গণপ্রজাতন্ত্রী বাংলাদেশ সরকার  
স্থানীয় সরকার প্রকৌশল অধিদপ্তর  
দেশব্যাপী গ্রামীণ বাজার অবকাঠামো উন্নয়ন প্রকল্প (১ম সংশোধিত)  
আগারগাঁও, শেরেবাংলা নগর  
ঢাকা-১২০৭।  
[www.lged.gov.bd](http://www.lged.gov.bd)

বিষয় : “দেশব্যাপী গ্রামীণ বাজার অবকাঠামো উন্নয়ন প্রকল্প (১ম সংশোধিত)” - এর প্রকল্প পরিচালক কর্তৃক ২৮/০৩/২০২২ খ্রি:  
হতে ২৯/০৩/২০২২ খ্রি তারিখ পর্যন্ত ময়মনসিংহ জেলার বিভিন্ন উপজেলায় চলমান মার্কেট ভবন নির্মাণ কাজের পরিদর্শন  
প্রতিবেদন অনুযায়ী ব্যবস্থা গ্রহণ প্রসঙ্গে।

দেশব্যাপী প্রাচীণ বাজার অবকাঠামো উন্নয়ন প্রকল্প (১ম সংশোধিত)  
পরিদর্শন প্রতিবেদন

Mahmudpur Bazar, under Upzila : Bhaluka, District : Mymensingh.

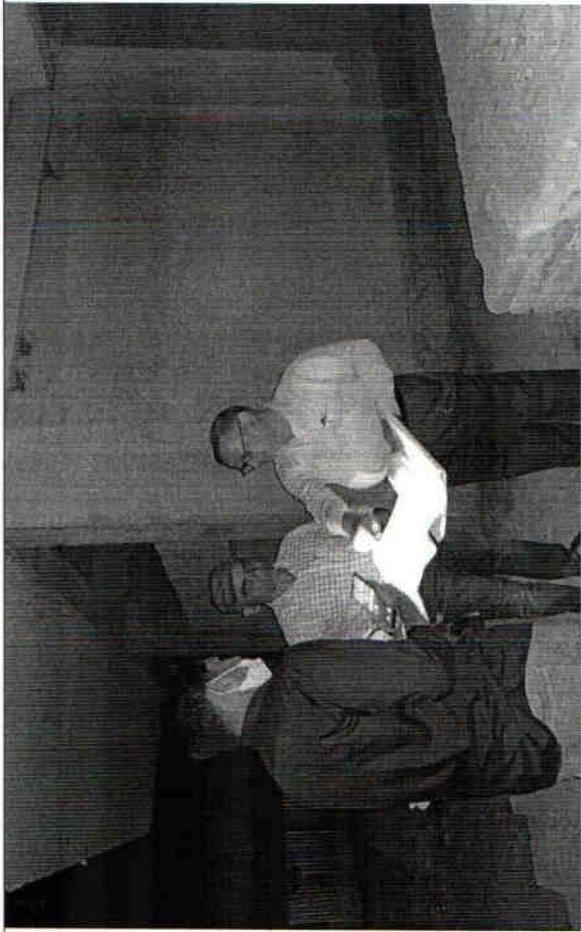
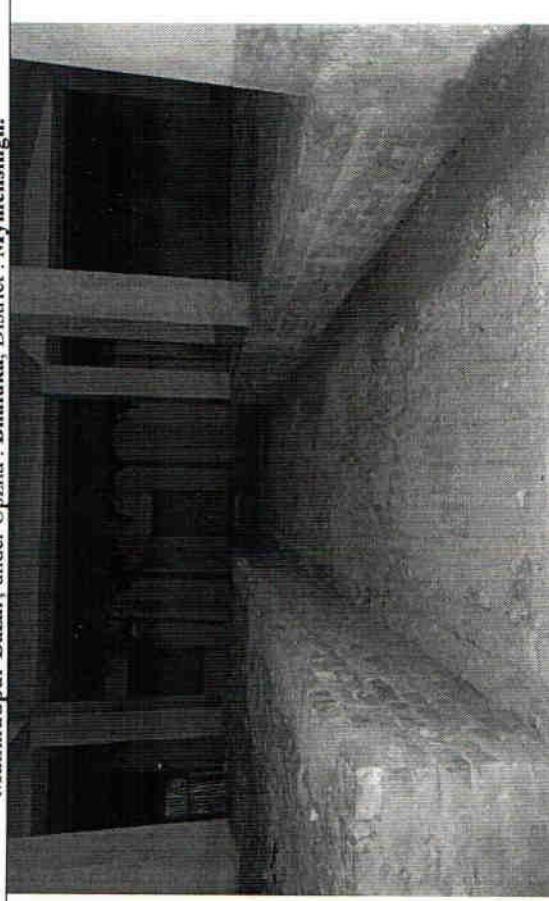
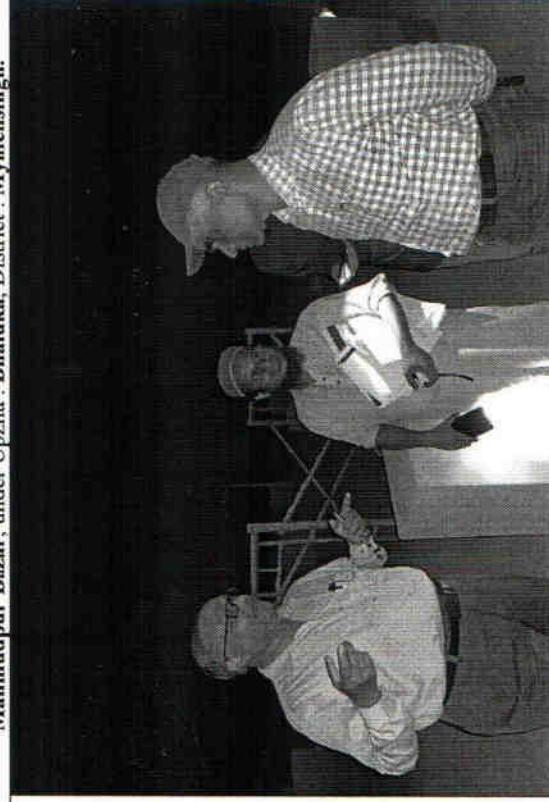
Item	Design Specification	Field Observation	মন্তব্য
১	২	৩	৪	৫	৬	৭	৮	৯
০১।	২৪/০৩/২০২২ শ্রীঃ	ময়মনসিংহ / ভালুকা	Construction of 2-Storied Rural Market Building (With 4-Storied Foundation) at Mahmudpur Bazar, under Upzilla : Bhaluka, District : Mymensingh.	Drain at Platform	-	-	- শাউল ফ্লোর-এ পাটকফর্মের এর ড্রেন ডিজাইন অনুযায়ী করা হয়েন।	- ডিজাইন ও ক্ষেত্রিকক্ষেত্র অনুযায়ী এভিউ ফ্লোর-এ প্লাটকফর্মের উচ্চতা এবং ড্রেন সঠিকভাবে করতে হবে। - দ্রুত সময়ের মধ্যে ছাদে ভালভাবে চিপিং করে ডিজাইন অনুযায়ী Slope ও Thickness Maintain Concrete Screed-এর কাজ শেষ করতে হবে এবং কলাম ও প্যারাপেট ওয়ালের নিচের Fillet/মুক্তি করতে হবে।

Achim Bazar, under Upzila : Fulbaria, District : Mymensingh.

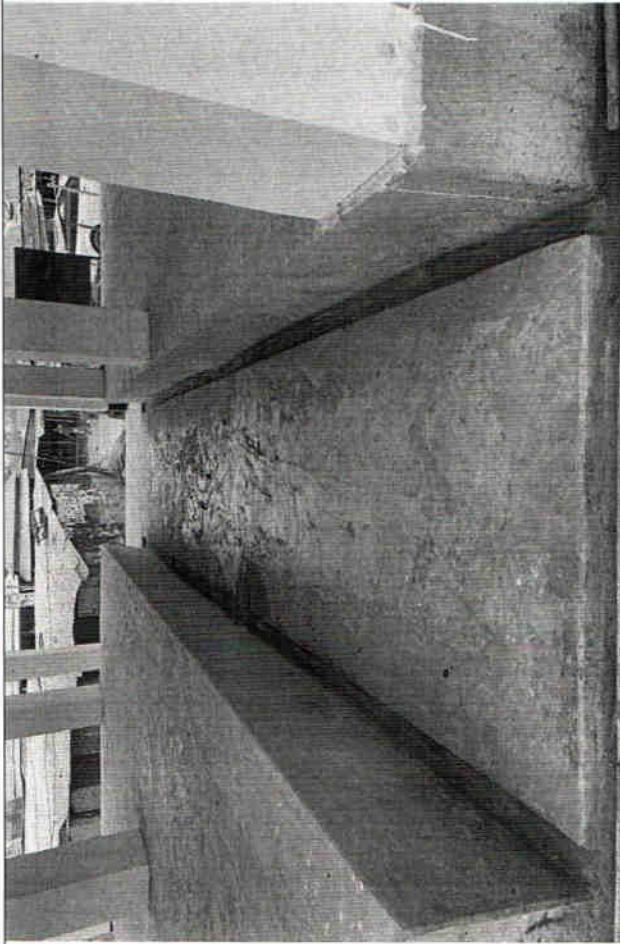
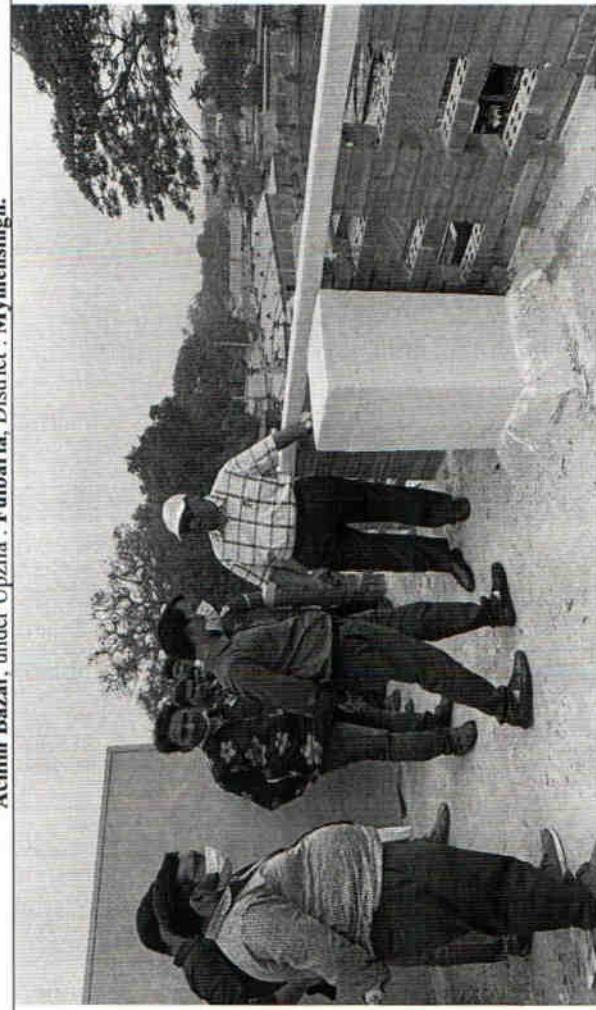
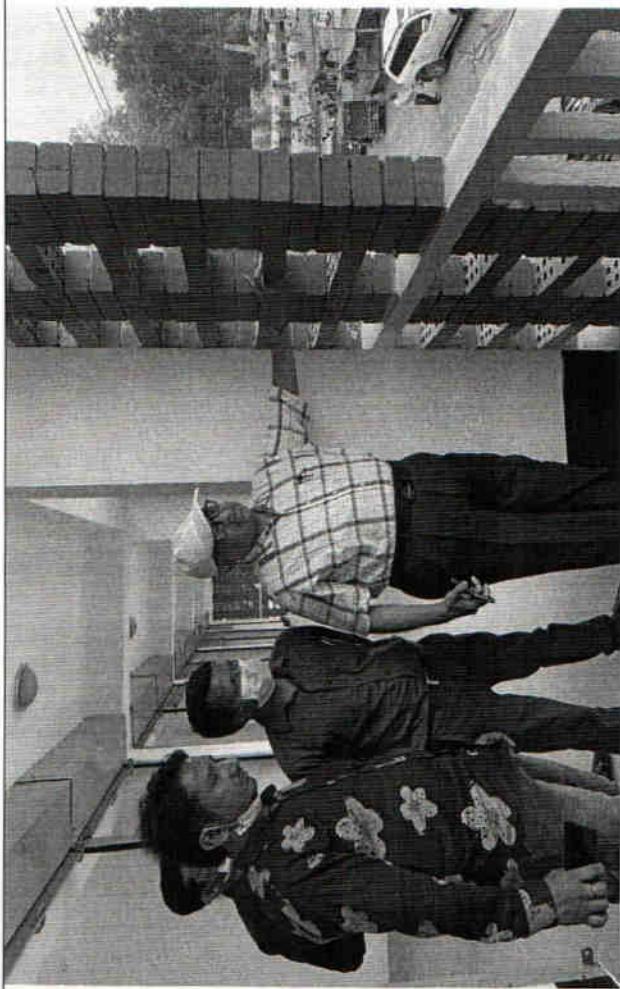
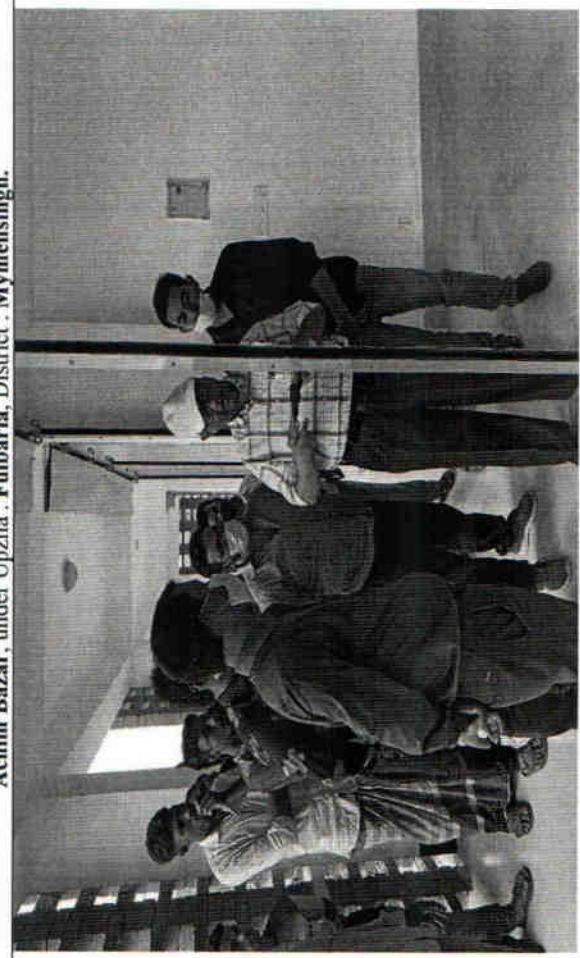
Item	Design Specification	Field Observation
১	২	৩	৪	৫	৬	৭	৮
০২।	২৯/৩/২০২২ শ্রী	ময়মনসিংহ/ ফুলবাড়ী	Construction of 2-Storied Rural Market Building (With 4-Storied Foundation) at Achim Bazar, under Upzilla : Fulbaria, District : Mymensingh.	Brick Work RCC Post at Barandha.	- 10 Hole Ceramic Brick Work - 10 Hole Ceramic Brick Work - 10 Hole Ceramic Brick Work - সম্মত সজ্জনক নয়।	- 10 Hole Ceramic Brick Work - 10 Hole Ceramic Brick Work - বারাদ্বার RCC Post এর ফিলিং দৃষ্টিন্দন ভাবে করতে হবে। - বারাদ্বার RCC Post এর ফিলিং দৃষ্টিন্দন ভাবে করা হয়নি। - ফাউন্ডেশন-এ প্লাটফর্মের এর ড্রেন ডিজাইন অন্যায়ী করা হয়নি। - ফাউন্ডেশন-এ প্লাটফর্মের আড়ত ফ্রেম-এ প্লাটফর্মের উচ্চতা এবং ড্রেন সঠিকভাবে করতে হবে।	- 10 Hole Ceramic Brick Work - 10 Hole Ceramic Brick Work - 10 Hole Ceramic Brick Work - বারাদ্বার ফিলিং দৃষ্টিন্দন ভাবে করতে হবে। - ফাউন্ডেশন-এ প্লাটফর্মের আড়ত ফ্রেম-এ প্লাটফর্মের উচ্চতা এবং ড্রেন সঠিকভাবে করতে হবে।

Babugonj Bazar, under Upzila : Fulbaria, District : Mymensingh.

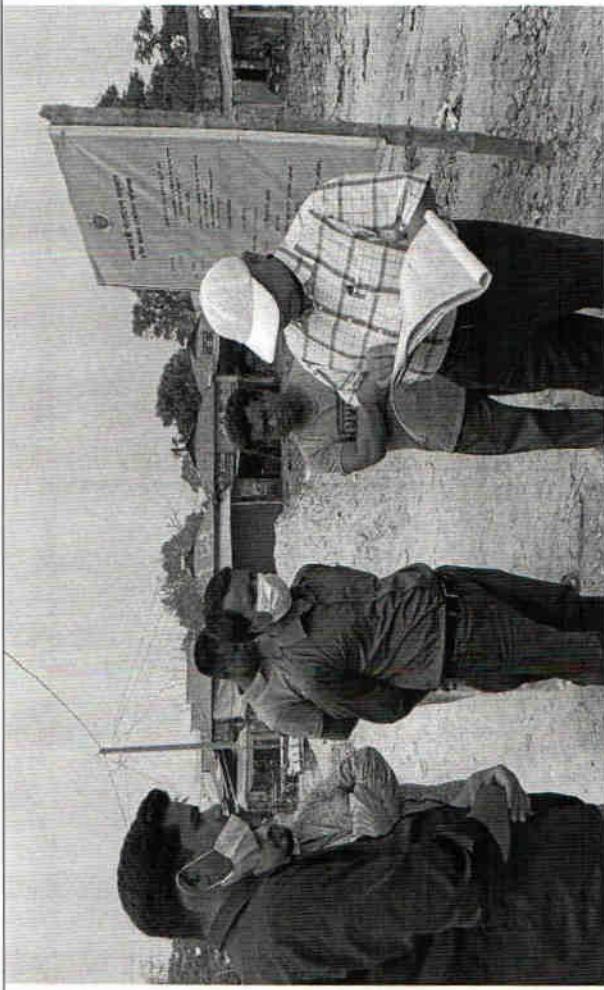
Item	Design Specification	Field Observation	মন্তব্য	
০২।	২৯/৩/২০২২ স্রী	ময়মনসিংহ/ ফুলবাড়ী	Construction of 2-Storied Rural Market Building (With 4-Storied Foundation) at Babuganj Bazar, under Upzilla : Fulbaria, District : Mymensingh.	প্রকল্প/কর্মসূচির নাম চতুর্ভুক্ত সম্পাদনের তারিখ ঠিকাদারের নাম ও ঠিকানা	১ ৮ ৩	Foundation Work	- -	- প্রি-কাস্ট পাইল জাইজিং শেষ - ফাউন্ডেশনের মাটি কাটার কাজ চলমান।	- কলাম, বীণ ও শ্রাব-এ- স্টিল সাটার-এন ব্যবহার নিশ্চিত পৃথক ঢালাই কাজ সম্পন্ন করতে হবে। - দ্রুত কাজ বাস্তবায়নের প্রয়োজনীয় ব্যবহা এবং করতে হবে। - সাইডে সুবিধাজনক ঝাল সাইনবোর্ড (৩'x৫') এবং ভবনের 3D-View প্রিন্ট করে ছাপন করতে হবে।

Tarakanda Dokkhin Bazar, under Upzila : Tarakanda, District : Mymensingh.

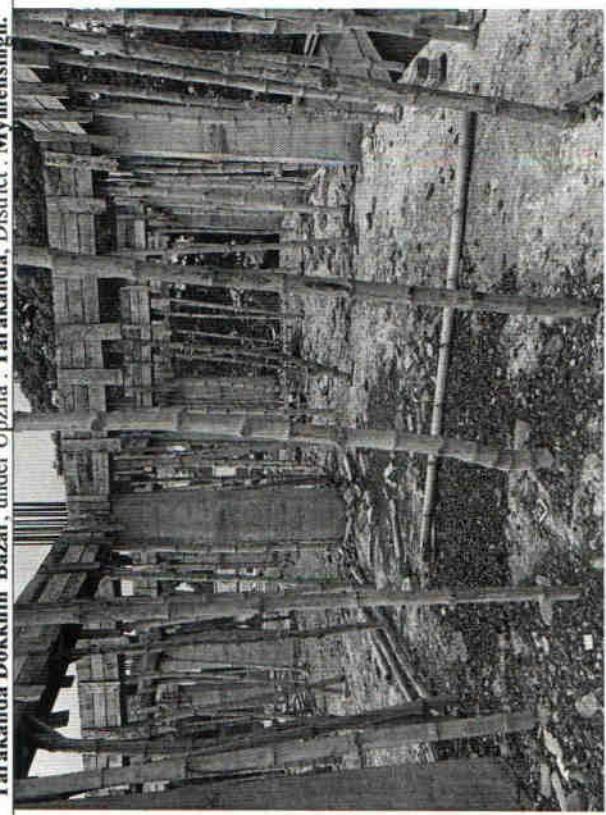
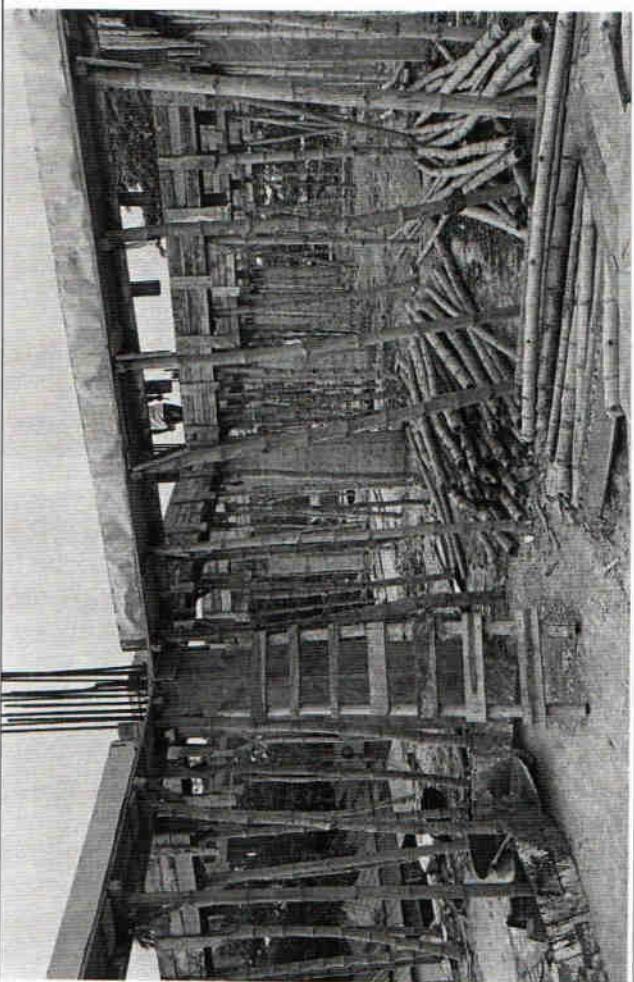
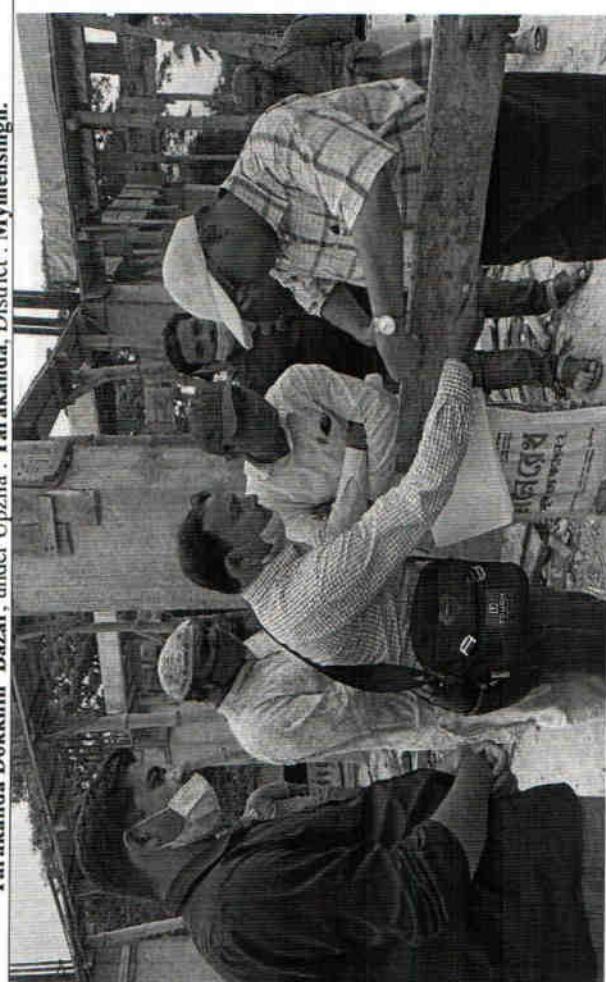
ক্রমিক নং	পরিদর্শনের তারিখ	জেলা ও উপজেলা	পরিদর্শনকৃত ক্ষৈতির বিবরণ (সমাপ্তির জন্য নির্ধারিত তারিখ, বর্তমান অঙ্গতি, অক্ষের নাম ইত্যাদি সহ)	পরিদর্শনকৃত ক্ষৈতি/সমস্যা সমূহের বর্ণনা	ক্ষতি সংলোধন/সমস্যা সমূহ সম্বন্ধানের জন্য স্পারিশমালা/গুরুত্ব ব্যবস্থাদি
					ক্ষতি সংলোধন/সমস্যা সমূহ সম্বন্ধানের জন্য স্পারিশমালা/গুরুত্ব ব্যবস্থাদি
১	২	৩	৪	৫	৬
০২।	২৯/৩/২০২২ শ্রী	ময়মনসিংহ/ তারাকান্দা	Construction of 2-Storied Rural Market Building (With 4-Storied Foundation) at Tarakanda Dokkhin Bazar, under Upzilla : Tarakanda, District : Mymensingh.	Shuttering Work for 2 <sup>nd</sup> Slab	<p>- Steel Shutter এর পরিবর্তে - কাঠ/বাঁশ-এর সাটুর পুরুক্ষ অপসরণ অন্যায়ী স্পেসিফিকেশন রয়েছে।</p> <p>- Plain 16 BWG Steel Sheet fitted Over 38mm×38mm×5mm MS angle and 25mm×25mm×5mm Fl bar frame and 38mm/50mm Steel or GI pipe Props suitably braced and 12 BWG Steel Sheet plate box of proper size Where required.)</p> <p>- Signboard &amp; 3D View</p>

প্রকল্প/কর্মসূচির নাম চাক্ষি সম্পাদনের তারিখ ঠিকাদারের নাম ও ঠিকানা ১.৮৮.০০.০০০.০০টাকা ২.৯৪.৩৮.৯১৩.৬৫ টাকা ৩.০১.২০২০ টি ৬০%	CRMIDP ০৮.১১.২০১৯ খ্রি SE & EET (IV) Baghmara, Sadar, Mymensingh. প্রাকলিত মূল্য চাক্ষি অন্যায়ী কাজ সমাপ্তির তারিখ বর্তমান অঙ্গতি	<p>- Steel কাঠ/বাঁশ এর সাটুর পুরুক্ষ অপসরণ অন্যায়ী স্পেসিফিকেশন রয়েছে।</p> <p>- স্রুত কাজ বাস্তবায়নের আয়োজনীয় ব্যবস্থা এহেণ করতে হবে।</p> <p>- সাইটে সুবিধাজনক ছানে সাইনবোর্ড (৩'x৫') এবং ভবনের 3D-View প্রিন্ট করে ছাপন করতে হবে।</p>

- চাক্ষি সম্পাদনের পর নির্ধারিত অভিবাহিত হলেও কাজের অগ্রাতি সঙ্গে বজাল নয় এবং সময় বর্ধনের বিষয়ে কোন উল্লেখ গ্রহণ করা হয়নি। এতে প্রতিমান রয়েছে, Contract Management এবং Time Management এর বিষয়ে অবকাশী কার্যকর কোন কাষ এবং করেননি। এ বিষয়ে অধিকতর যত্নান হওয়া উচিত। অন্যথা প্রবর্তীতে সৃষ্ট যে কোন জটিলতা জন্য অন্যকারী অধ্যার সংস্কৃত নির্বাচনী একোশপী এবং সঞ্চয় উপজেলা প্রকৌশলী দায়ী থাকবেন।

Bowla Bazar, under Upzila : Phulpur, District : Mymensingh.

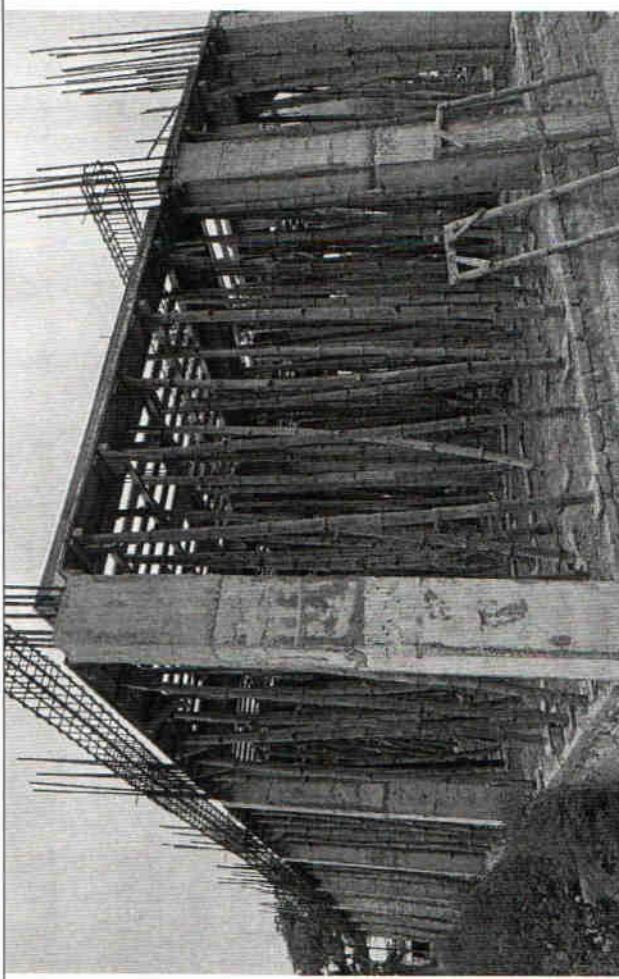
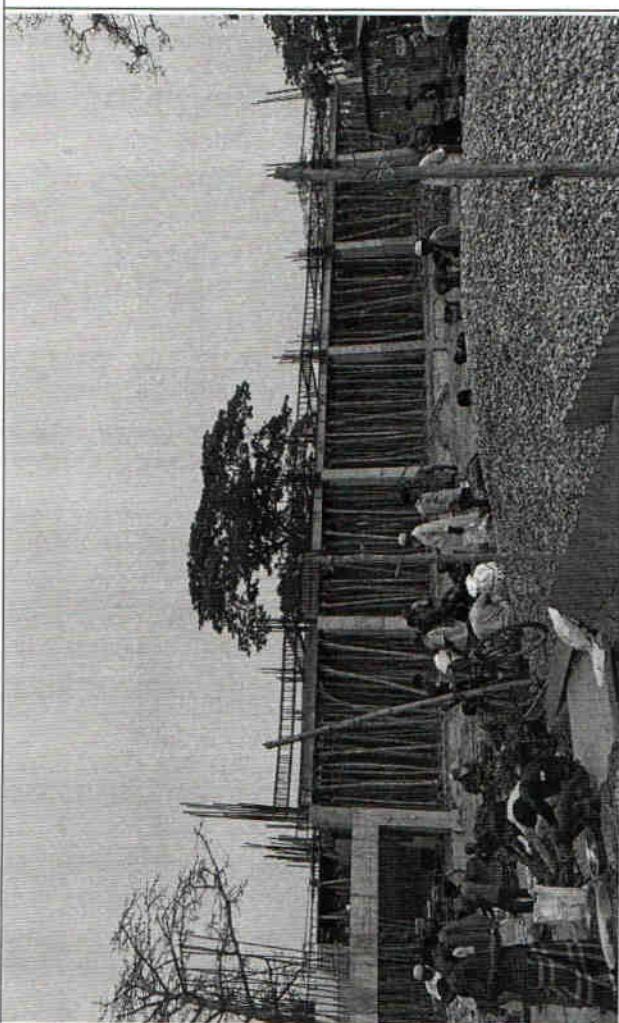
ক্রমিক নং	পরিদর্শনের তারিখ	জেলা ও উপজেলা	পরিদর্শনকৃত ক্ষেত্রের বিবরণ (সমাপ্তির জন্য নির্ধারিত তারিখ, বর্তমান অঙ্গতি, অক্ষের নাম ইত্যাদি সহ)	পরিদর্শনকৃত ক্ষেত্রসমূহের পরিলক্ষিত জটি/সমস্যা সমূহের বর্ণনা	জটি সংশোধন/সমস্যা সমূহ সমাধানের জন্য সুপারিশমালা/গৃহীত ব্যবস্থাদি	
১	২	৩	৪	৫	৬	৭
০২।	২৯/৭/২০২২ শ্ৰী	ময়মনসিংহ/ ফুলপুর	Construction of 2-Storied Rural Market Building (With 4-Storied Foundation) at Bowla Bazar, under Upzilla : Phulpur, District : Mymensingh.	Shuttering Work for 1 <sup>st</sup> Slab	- Shuttering with Plain 16 BWG Steel Sheet fitted Over 38mm×38mm×5mm MS angle and 25mm×25mm×5mm in F1 bar frame and 38mm/50mm Steel or GI pipe Props suitably braced and 12 BWG Steel Sheet plate box of proper size Where required.) - Signboard & 3D View	- কাঠ/বাঁশ-এর কাটাৰ কাঠ/বাঁশ-এর সাটিৰ ক্ষেত্ৰসূচিকৰণ অনুযায়ী Steel Shutter ব্যবহৰ নিশ্চিত কৰণত হাজেৰ দালাই কৰত হৈব। - দ্রুত কাজ বাঞ্ছবার্যনৰ আয়োজনীয় ব্যবস্থা এইখন কৰতে হৈব।  - সাইটে সুবিধাজনক আনন্দ সাইনবোর্ড (৩'×৫') এবং ভবনেৰ 3D-View ছিন্ন কৰে স্থাপন কৰতে হৈব।  -

- চট্টি সম্পাদনের পর দীর্ঘদিন অভিবাহিত হলেও কাজের অগতি সংজোৱজনক নয় এবং সময় বৰ্ধনের বিষয়ে কোন উল্লেখ প্ৰহণ কৰা হয়নি। আগে অভিযোগ হচ্ছে, Contract Management এবং Time Management এৰ বিষয়ে জমকাৰী কাৰ্যকৰ কোন ব্যবস্থা প্ৰহণ কৰেননি। এ বিষয়ে অধিকত যত্নবাল হওয়া উচিত। অন্ধাৰ পৰবৰ্তীতে স্থ যে কোন জটিলতাৰ জন্য জমকাৰী অৰ্ধাং সংলিঙ্গ নিবাহি আকোশলী এবং সংলিঙ্গ উপজেলা আকোশলী দায়ী থাকবেন।

Baghaitola Hat, under Upzila : Haluaghat, District : Mymensingh.

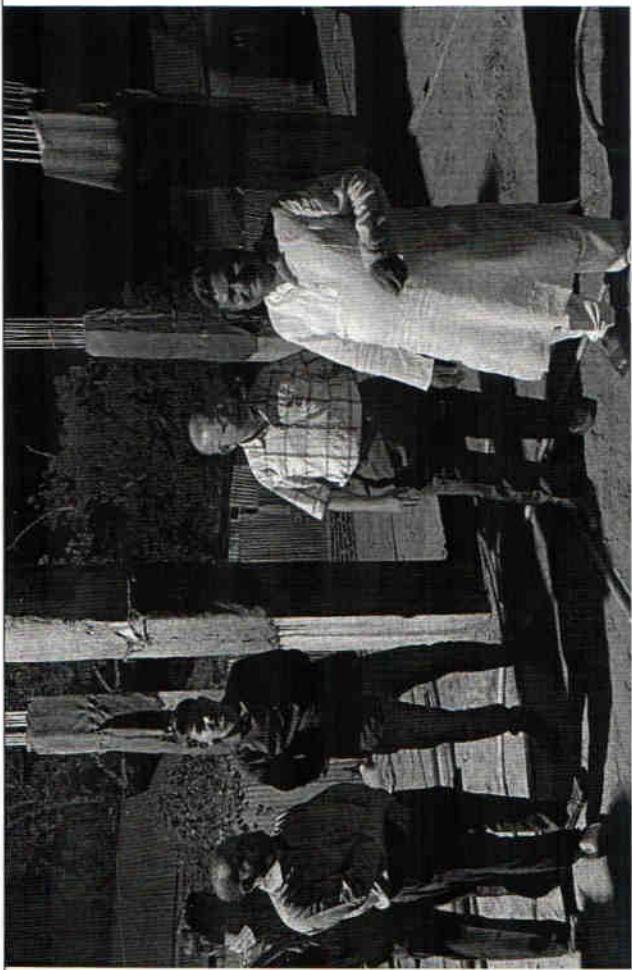
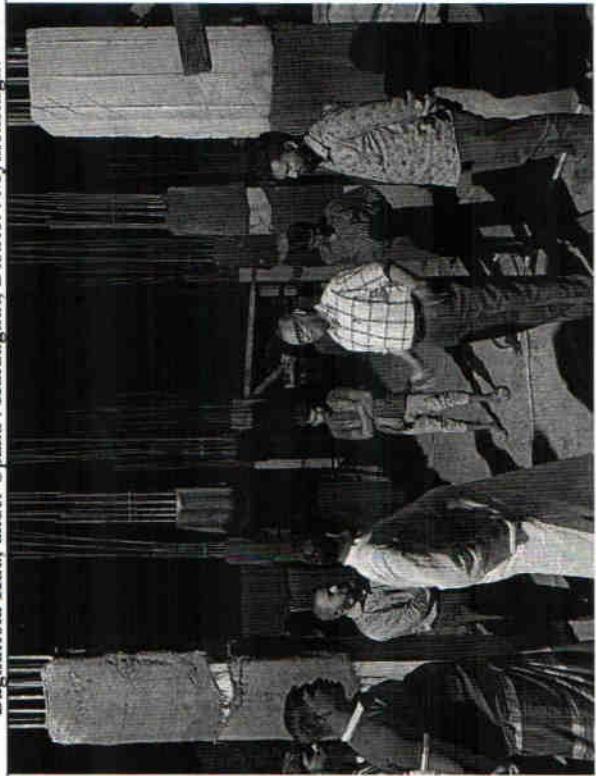
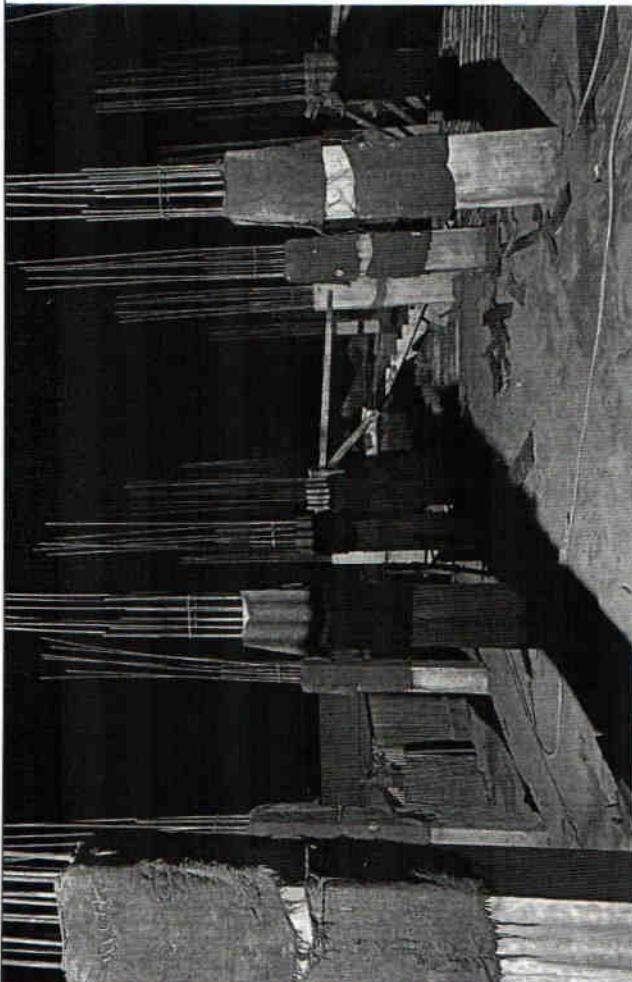
Item	Design Specification	Field Observation	মন্তব্য
১	২	৩	৪	৫	৬	৭	৮	৯
০২।	২৯/৩/২০২২ শ্রী	ময়মনসিংহ/ হালুয়াখাট	Construction of 2-Storied Rural Market Building (With 4-Storied Foundation) at Baghaitola Hat, under Upzilla : Haluaghat, District : Mymensingh.	ক্লাউন অফিস প্রকল্প/কুণ্ডলী প্রকল্প চাকতি সম্পাদনের তারিখ ঠিকাদারের নাম ও ঠিকানা আকালিত মূল্য চতুর্ভুজ চাকতি অন্যান্য কাজ সম্মতির তারিখ বর্তমান অঙ্গতি	Column at Ground Floor	-	- শ্রাউট ফ্রোরের কলাম কাস্টিং এর কাজ চলমান।	- কলাম, বীম ও স্লুব-এ- স্টিল স্টার্ব-এর ব্যবহার নিষিদ্ধ পূর্বক ঢালাই কাজ সম্পর্ক করতে হবে। - কাজ বাস্তবায়নের প্রয়োজনীয় ব্যবস্থা এবং করতে হবে। - সাইটে সর্বিধাজনক ছানে সাইনবোর্ড (৩'x৫') এবং ভবনের 3D-View প্রিন্ট করে স্থাপন করতে হবে।
